Projet photovoltaïque de Neuilly-le-Réal (03)

Réponse à l'avis de la Mission Régionale de l'Autorité Environnementale

Juillet 2024

Figure 1 : extrait PRAC - tracé prévisionnel du raccordement jusqu'au poste de SEMINAIRE (septembre 2023)

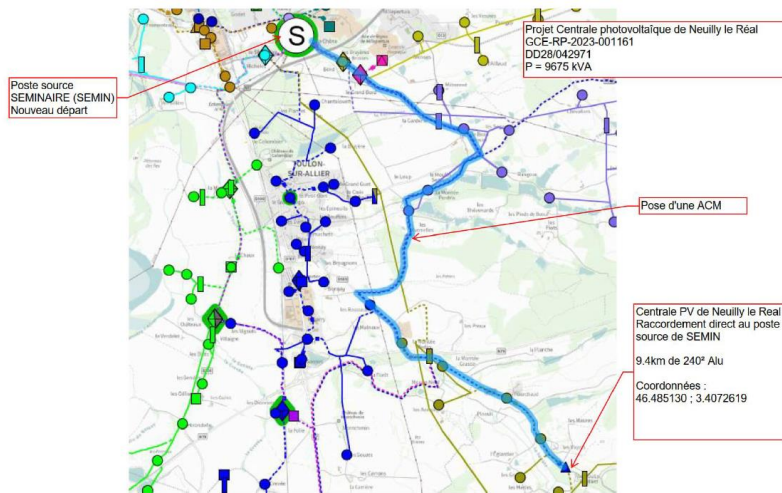
« Les incidences résultant du raccordement du projet au réseau public ne sont pas analysées dans le dossier. Il est simplement indiqué que « les incidences identifiées pour la mise en place du raccordement sont comparables à tout chantier de mise en place d'un réseau ». Faisant partie du projet, les caractéristiques précises du raccordement doivent être présentées et ses incidences environnementales évaluées, même dans le cas où ils relèvent d'une autre maîtrise d'ouvrage et d'un calendrier différent ».

« L'Autorité environnementale recommande d'inclure explicitement dans le périmètre du projet de l'étude d'impact le raccordement au réseau électrique, fonctionnellement lié au parc photovoltaïque, d'en évaluer les incidences environnementales et de présenter les mesures prises pour les éviter, les réduire voire les compenser ».

Comme précisé au chapitre II.4.4.4 de l'étude d'impact, le tracé du raccordement définitif au réseau n'est connu qu'à l'issue de l'obtention des autorisations administratives du projet (une fois le permis de construire délivré) et qu'une fois l'élaboration de la convention de raccordement finalisée par ENEDIS. Le tracé et la réalisation des travaux de raccordement sont de la responsabilité d'ENEDIS et non d'EDF Renouvelables.

A ce stade du projet, une proposition de raccordement avant complétude (PRAC-test) a été effectuée auprès d'ENEDIS et réceptionnée en septembre 2023. A date, le poste source ciblé est SEMINAIRE, sur la commune d'Yzeure.

Ce tracé suit les routes existantes et les ouvrages de franchissement hydraulique présents (ex. passage de la ligne en encorbellement si le tracé suit un pont). La ligne électrique est enterrée dans les bas-côtés routiers, n'impactant pas les milieux agricoles ou naturels périphériques. Pour ce type d'enfouissement, les tranchées sont en général rebouchées en respectant les horizons du sol (remise de la terre en surface si présente).

Cependant, le schéma régional de raccordement au réseau des énergies renouvelables prévoit la création d'un nouveau poste au sud de Moulins, dont la position géographique n'est pas encore connue. C'est sur ce poste que pourrait également venir se raccorder la centrale solaire de Neuilly, à une dizaine de kilomètres environ. Dès lors les mêmes caractéristiques d'enfouissement seront suivies.

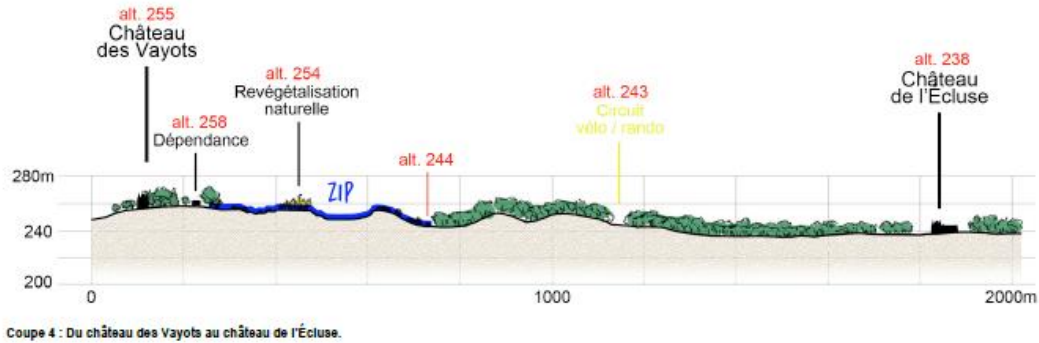
« Le dossier indique que des photomontages ont été réalisés. Or, il ne présente qu'un seul photomontage du projet en lui-même, depuis la route départementale D 989 en direction de Toulon sur Allier. Le plus souvent c'est une simple représentation de l'aire de la ZIP qui est proposée, ou des vues comme en direction des dépendances du château des Vayots situées à 50 m mais dépourvues de photomontages. Il faut se reporter au rapport de présentation de la déclaration de projet n°1 entraînant la mise en compatibilité du PLU afin de disposer de quelques photomontages.

« L'Autorité environnementale recommande de présenter des photomontages, notamment en saison hivernale, pour restituer l'ensemble des incidences paysagères du futur parc, et prenant en compte l'ensemble des aménagements projetés, et le cas échéant de renforcer les mesures d'évitement et de réduction de celles-ci ».

EDF Renouvelables prend note de la demande de l'Autorité Environnementale de présenter des photomontages en saison hivernale pour ses prochains dossiers.

L'Autorité Environnementale souligne qu'un seul photomontage du projet est présenté, depuis la route départementale D989. Or le volet paysager de l'étude d'impact comporte bien 3 photomontages avec le projet explicitement représenté et, déclinés selon la situation actuelle, projetés et avec ajout des mesures paysagères (EIE pages 226 à 229).

Ces 3 photomontages ont été réalisés depuis des points de vue sélectionnés au regard des sensibilités mises en évidence à l'état initial, à savoir :

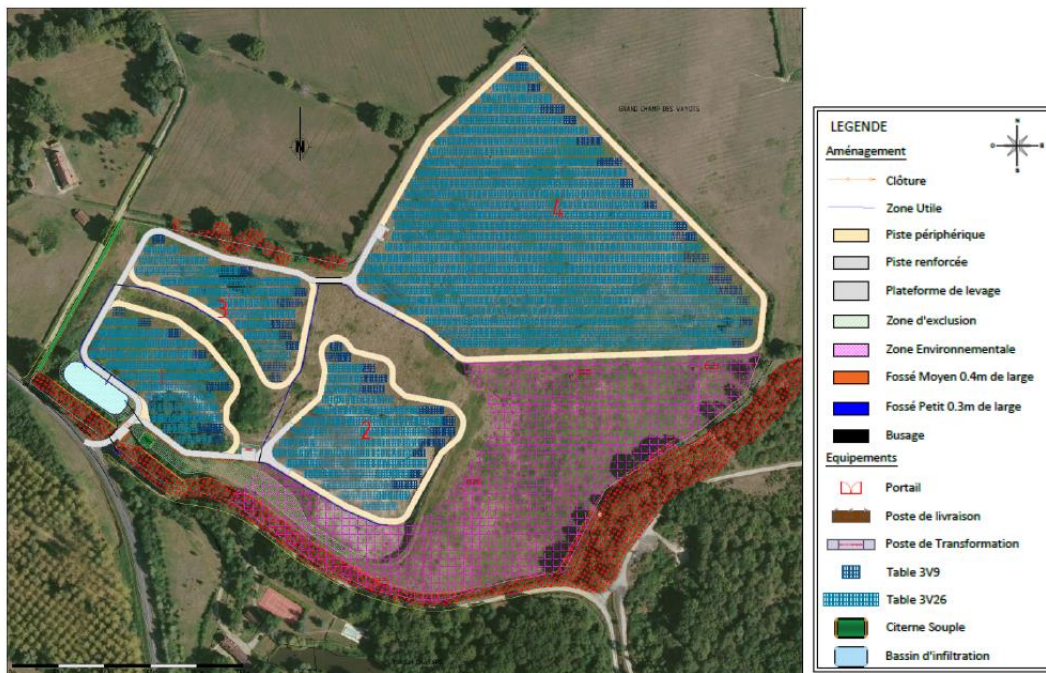
S'agissant des mesures, la conservation du talus et du cordon boisé au niveau de l'entrée est préconisée. Il en est de même du renforcement des trames végétales existantes sur le pourtour du projet. Une carte représente la trame bocagère à compléter (à l'ouest et au nord de la ZIP) à partir d'essences locales. Il n'est pas assuré que la mise en place d'une citerne d'eau et d'un bassin d'infiltration à l'ouest du projet ne se fasse pas au détriment d'une bande boisée filtrant actuellement la vue. »

S'agissant de la citerne et de la zone d'infiltration, d'après l'implantation retenue, le cordon boisé sur le talus enveloppant la ZIP est largement conservé. Par conséquent, les perceptions restent inchangées.

La clôture a été éloignée de plus de 15m de l'axe de la route, et permettra de conserver une frange arborée suffisante pour garantir le filtrage des vues au sud.

De plus, la haie qui borde le chemin à l'Ouest sera renforcée (MR18), et la clôture de la future centrale photovoltaïque a été reculée de 15m de la limite parcellaire.

Figure 4 : Projection de la consommation d'énergie finale en 2050, d'après la SNBC
 (Source : Futurs énergétiques 2050, RTE)

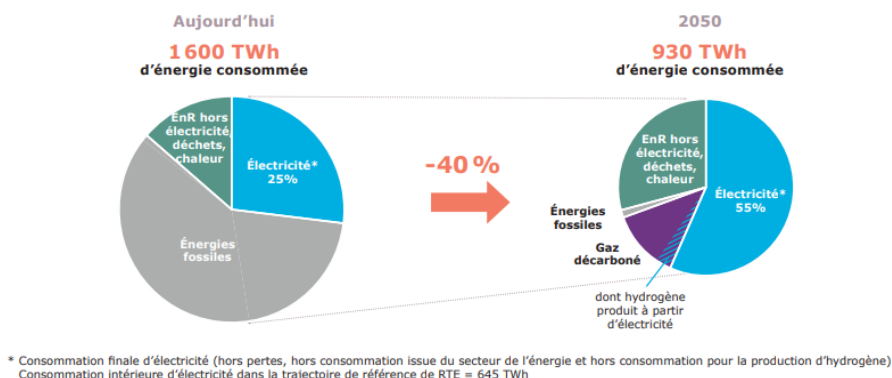
L'Autorité environnementale recommande de compléter et de détailler le bilan carbone du projet et de justifier comment le projet contribue à la réalisation des engagements nationaux et internationaux pris par la France pour lutter contre les émissions de GES et le réchauffement climatique, notamment en fonction du choix et de la provenance effectivement possible des panneaux ou des composants retenus.

Concernant les grandes orientations nationales fixant des objectifs ambitieux de développement des énergies renouvelables, on peut notamment citer la Loi de Transition Énergétique pour la Croissance Verte (LTECV), qui a défini des objectifs forts de réduction des émissions de gaz à effet de serre, ainsi qu'un développement important des énergies renouvelables dans le mix énergétique français.

La Stratégie Nationale Bas Carbone (SNBC), feuille de route de la France pour lutter contre le changement climatique, vise notamment la diminution de la consommation d'énergie finale de 40% en 2050 par rapport à 2020. Il consacre par ailleurs l'électrification des usages pour amener la part d'électricité à 55% de la consommation d'énergie finale, contre 25% actuellement.

Figure 5 : Variante 1

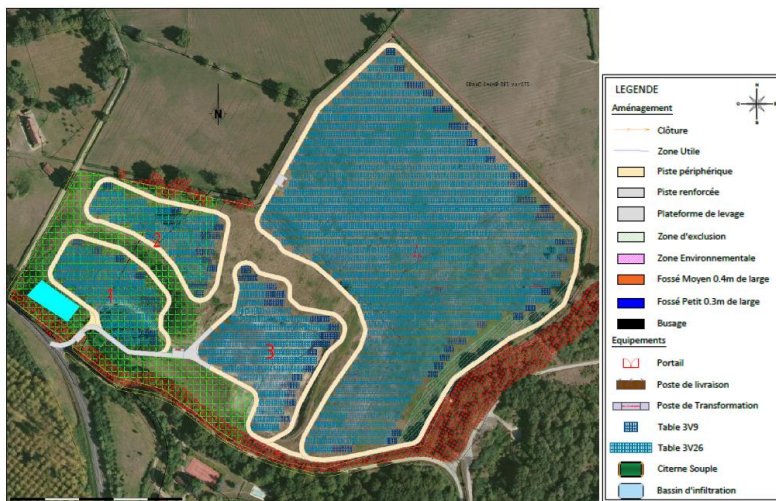
Il convient par contre de relever que cette variante n° 3 nécessite une surface de piste supérieure aux variantes n°1 ou n°2.

La variante 3 présente le moins de linéaire de pistes légères comparativement aux variantes 1 et 2. Elle a effectivement une surface de piste lourde plus importante que pour la variante 2. En revanche, il y a une erreur concernant le linéaire de piste renforcée pour la variante 1. En effet, il manque au calcul la portion de piste renforcée (+ 2955m², portant ainsi à 4000m² la surface de piste renforcée, soit plus que la surface de piste renforcée de la variante retenue) entre les îlots 3 et 4 qui mène au troisième poste de transformation.
